2023-11-23 Bilaga till Tjänstutlåtande, Friskvåderstorget

Ansökningsområdet, tänkbar bearbetning genom skiss av Linus Sandberg (SBF).

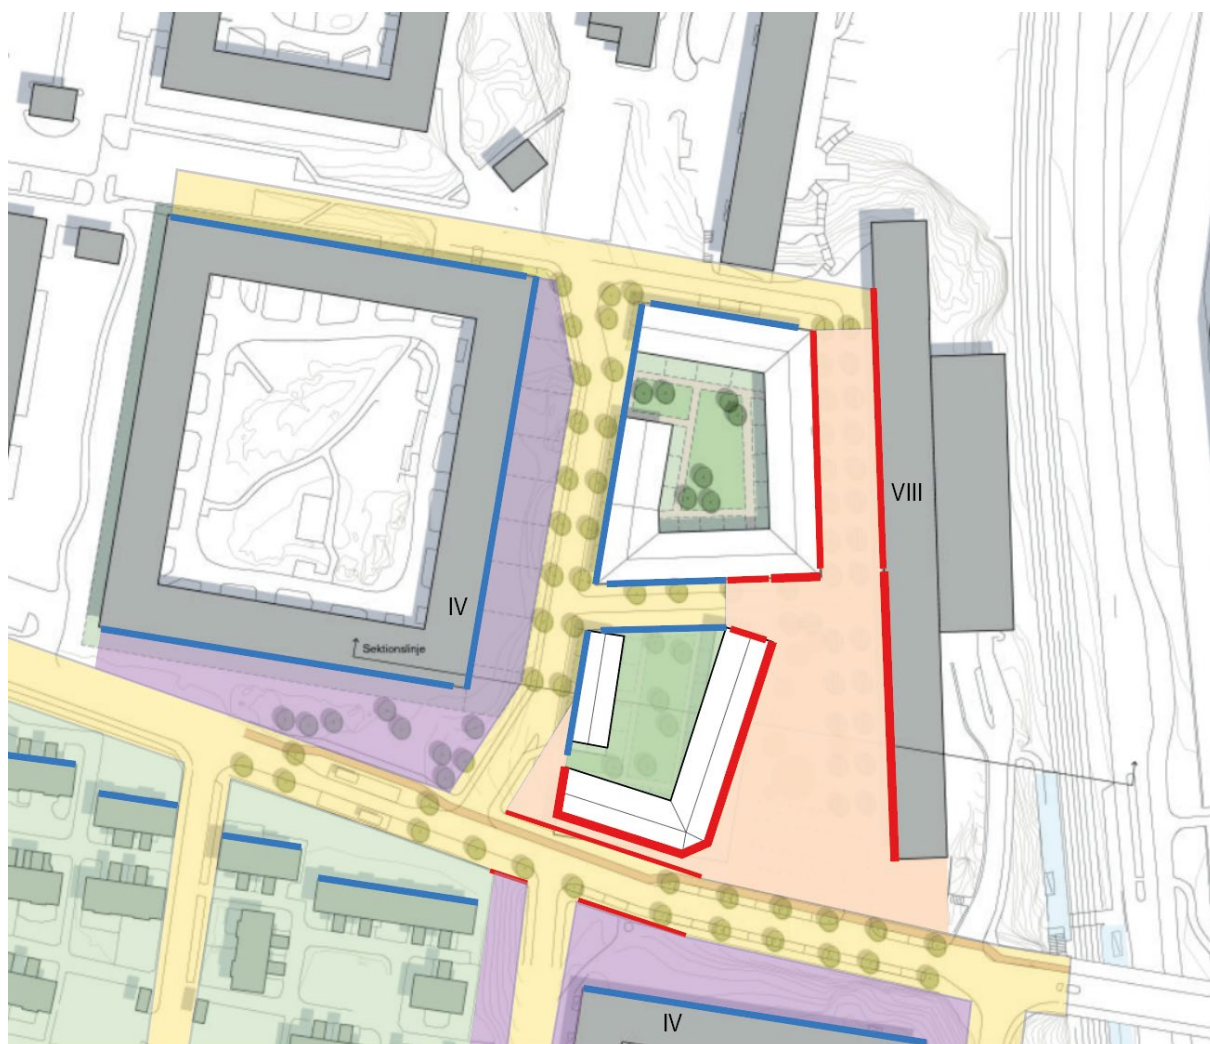
Det södra kvarteret behöver möta gatan på ett bättre sätt (parallellt och i markplan) vilket blir viktigt för att förankra hela torget. Torgytan bör samtidigt följa med fasaden och gatan i västlig riktning. Utformningen av Flygvädersgatan och det södra kvarteret behöver skissas på gemensamt för att få till en bra helhet och möte mellan allmän plats och kvartersmark.

Torgytan bör ha gröna och rekreativa inslag då den även kommer att fungera som gård för alla de som bor i lamellhuset. Idag har de endast en liten lekplats i norra delen av torget.
